地下一层动力平面图 1:100

进线配电箱系统图修改

生活水泵配电箱系统图修改

审图专用章			
审图专用章			
执业注册章			
建设单位			
工程名称			
子项名称	综合楼(一)		
图名	地下一层动力平面图 进线配电箱系统图修改 生活水泵配电箱系统图修改		
项目负责人			
专业负责人			
设计			
制图			
校对			
审核			
审定			
设计号	11117	专业	电气
日期	2011.11.18	图号	9
设计阶段	施工图	版本号	1

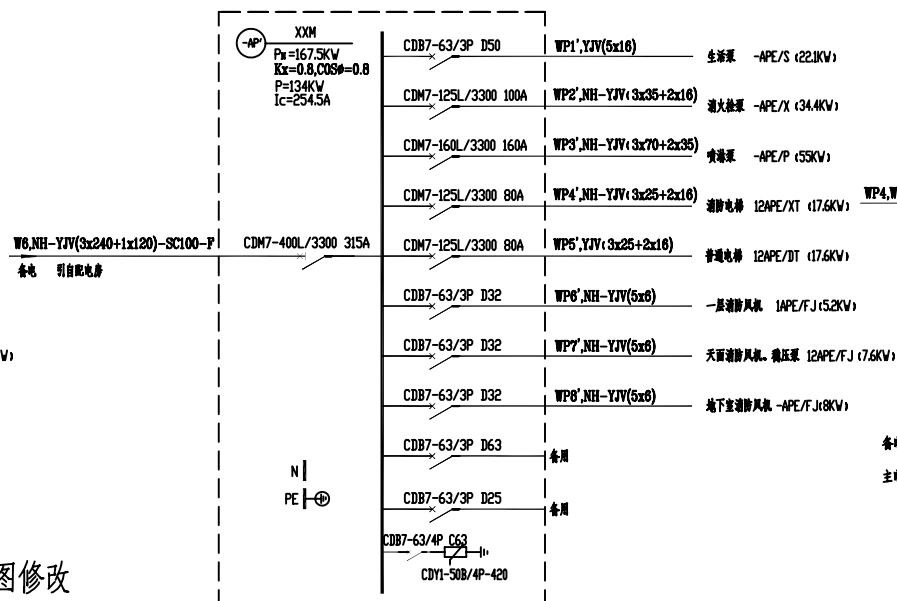
电气3供电总干线系统图中,W5,W6的计算容量相应修改,以此图为准

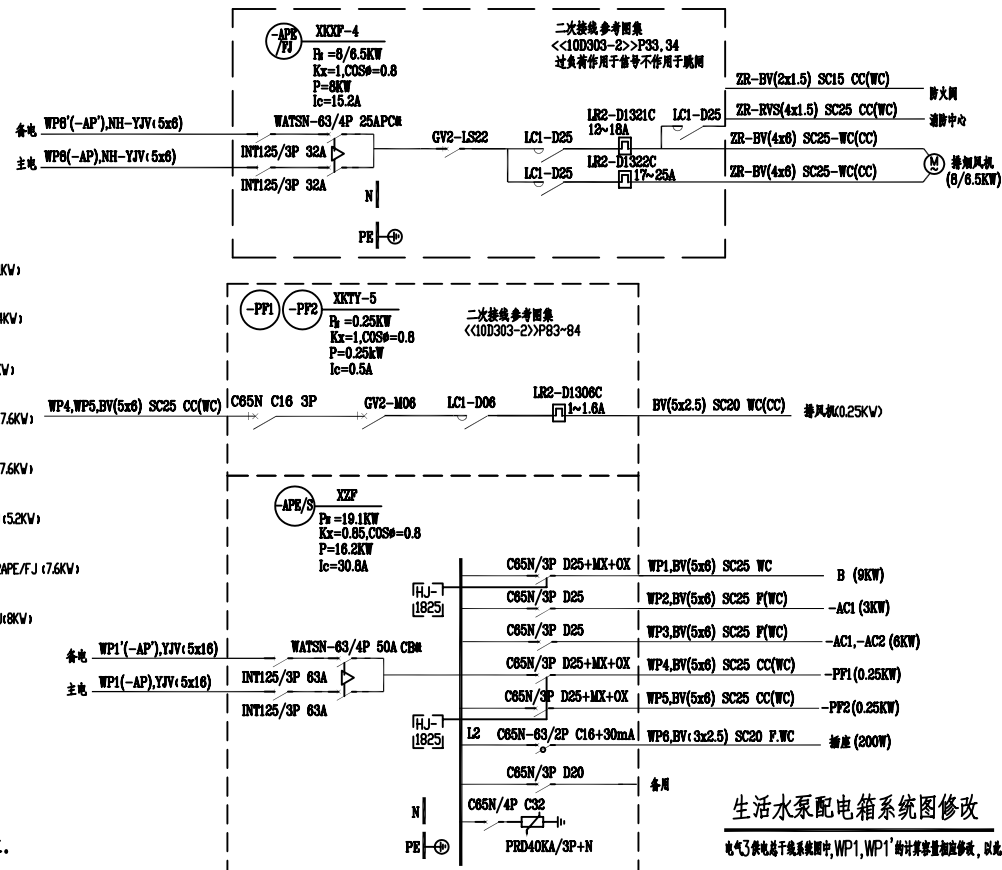
电气3供电总干线系统图中,WP1,WP1'的计算容量相应修改,以此图为准
